原子燃料工業株式会社

原子燃料工業株式会社東海事業所の核燃料物質の加工の事業  
に係る保安規定変更認可申請書

核燃料物質の加工の事業に係る保安規定  
新 旧 対 照 表

令和2年9月  
原子燃料工業株式会社  
東海事業所

別図3 保全区域及び周辺監視区域図

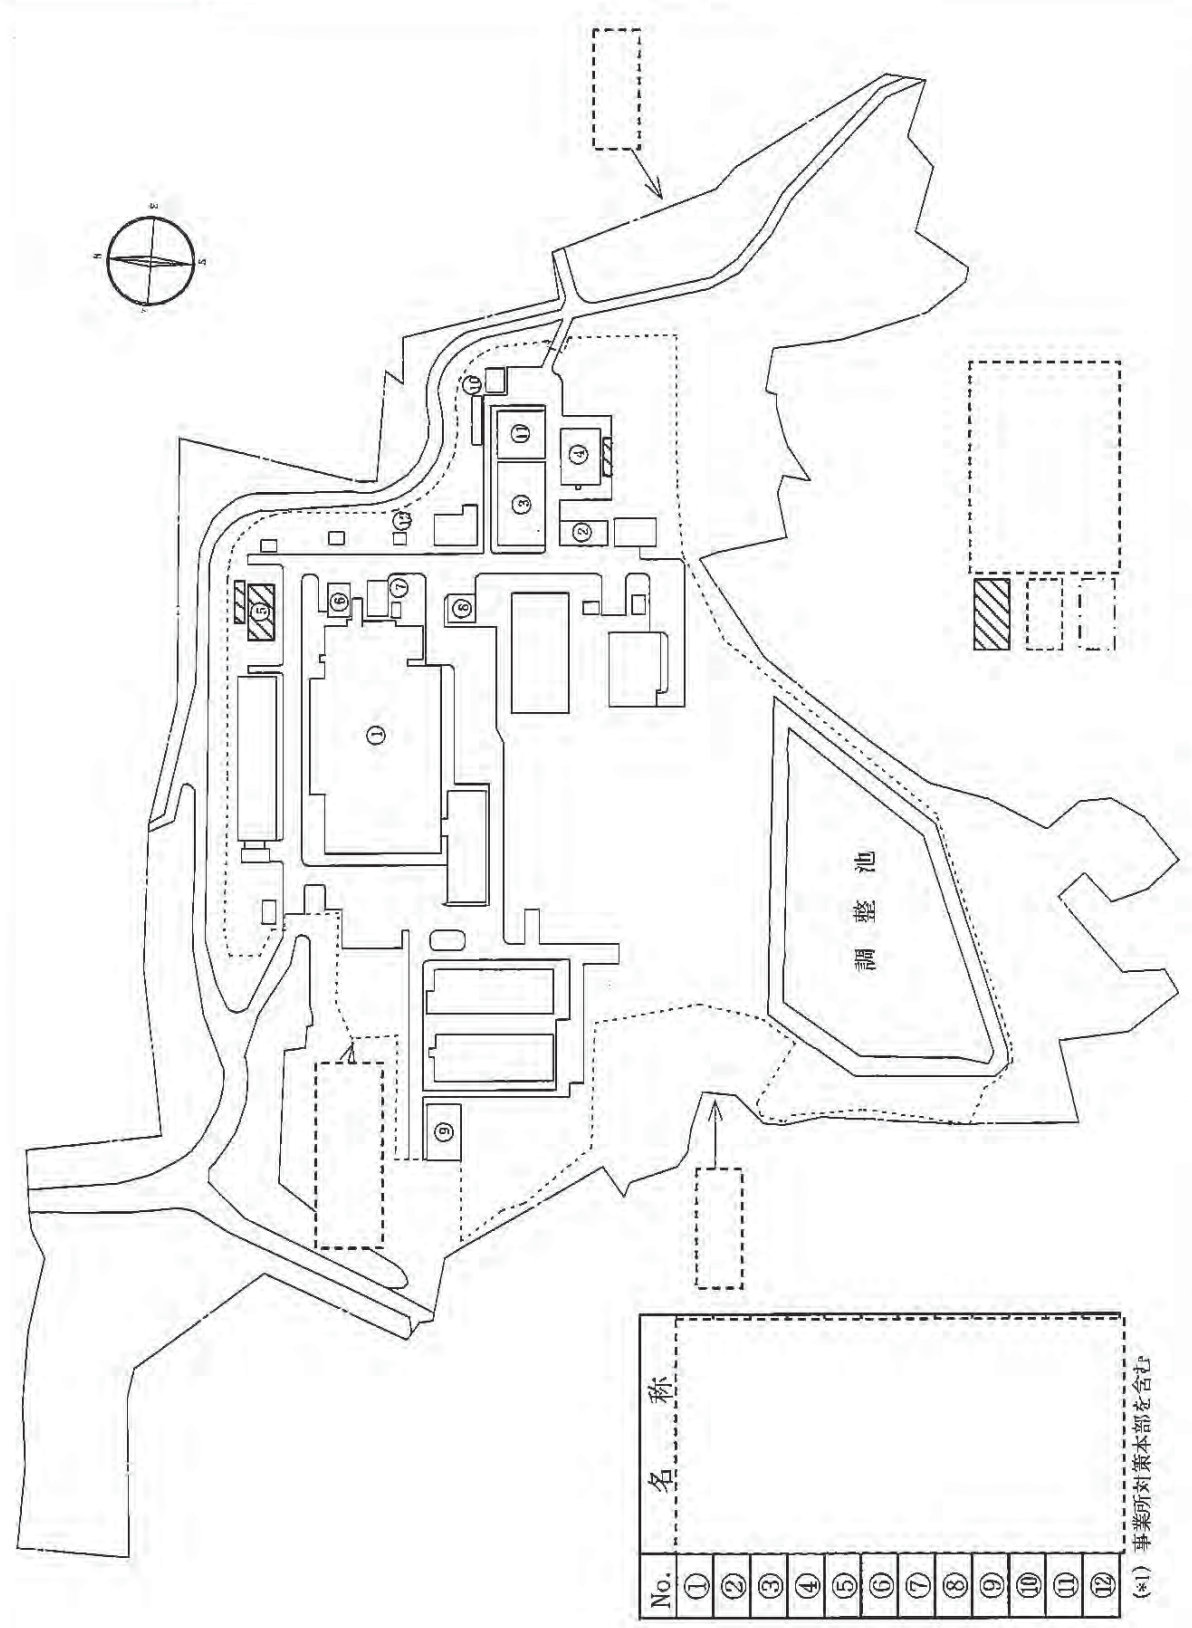
- (ソ) 記録（第 97 条※）
  - (タ) 保全区域及び周辺監視区域図（別図 3）
  - (チ) 保安活動関連文書階層図（別図 5）
  - (ツ) 核燃料物質等を取り扱う加工施設（別表 2（第 27 条、第 62 条の 6 第 7 項関係））
  - (テ) 線量当量等の測定方法（別表 10（第 52 条関係））

| 変更前（令和2年3月17日付け認可） | 変更後   | 理由                                |
|--------------------|---|-----------------------------------|
| <p><u>(なし)</u></p> | <p><u>(保全区域)</u><br/> <u>第45条の2 保全区域は、管理区域以外の区域であって別図3に示す区域とする。</u><br/> <u>2. 環境安全部長は、保全区域を標識等によって区別する。</u><br/> <u>3. 環境安全部長は、必要に応じて保全区域への立入制限等の措置を講じる。</u></p> | <p>(1)②<br/> 保全区域に関する事項を追加する。</p> |
